GMINA STRYKÓW

IZP.271.39.2023.IZ.PZP.4

INFORMACJA

Dotyczy: postępowania pod nazwą „Budowa Centrum Rozwoju Strykowa (CRS)”.

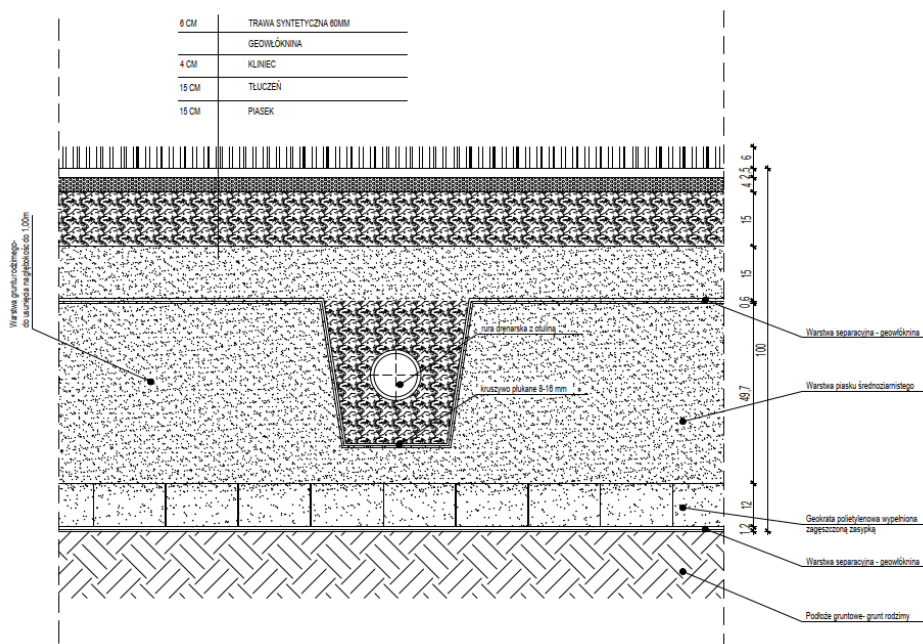
Pytanie 3:

W opisie technicznym technologii wykonania boisk zewnętrznych jest zapis dotyczący podbudowy dla boiska treningowego o nawierzchni z trawy sztucznej:

Z kolei rysunek nr 812 dotyczący przekroju przez boisko treningowe z nawierzchni z trawy sztucznej, układ warstw i grubości są inne niż w opisie:

Z uwagi na rozbieżności w warstwach podbudowy, prosimy o jednoznaczne określenie, czym należy kierować się przy sporządzaniu wyceny ?

Zgodnie z opisem oraz wytycznymi dla nawierzchni z trawy sztucznej.

Poniżej fragment PZT z zaznaczonym boiskiem wielofunkcyjnym zewnętrznym:

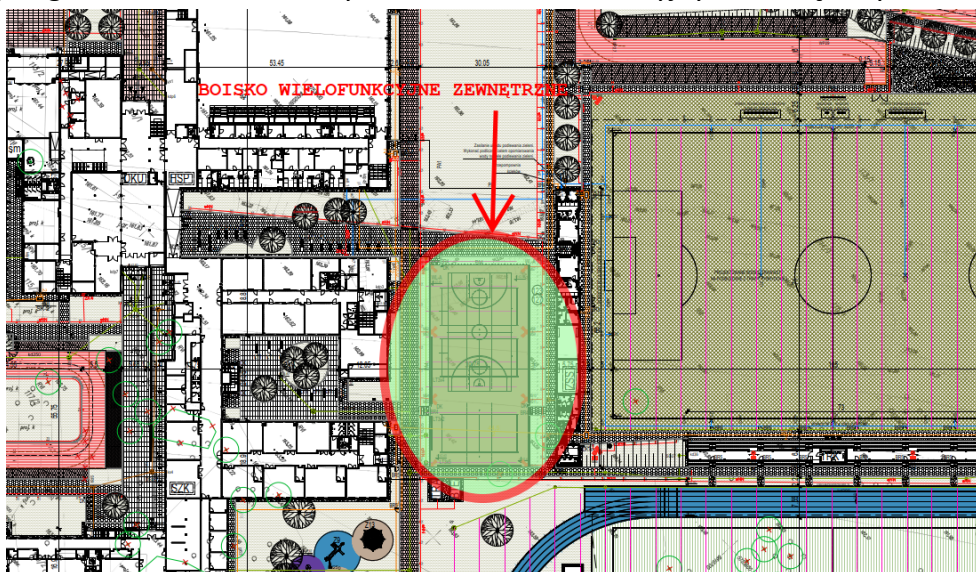
Prosimy o przesłanie specyfikacji technicznej wyposażenia sportowego jakie ma zostać zamontowane na boisku wielofunkcyjnym zewnętrznym.

BOISKA SZKOLNE NALEŻY JE WYPOSAŻYĆ W :

- 2 KOSZE NAJAZDOWE DO KOSZYKÓWKI WERSJA TRENINGOWA
- 2 BRAMKI DO PIŁKI RĘCZNEJ
- 2 ZESTAWY SŁUPKÓW I SIATKI DO SIATKÓWKI
- JEDEN ZESTAW SIATKI I SŁUPKÓW DO BADMINTONA
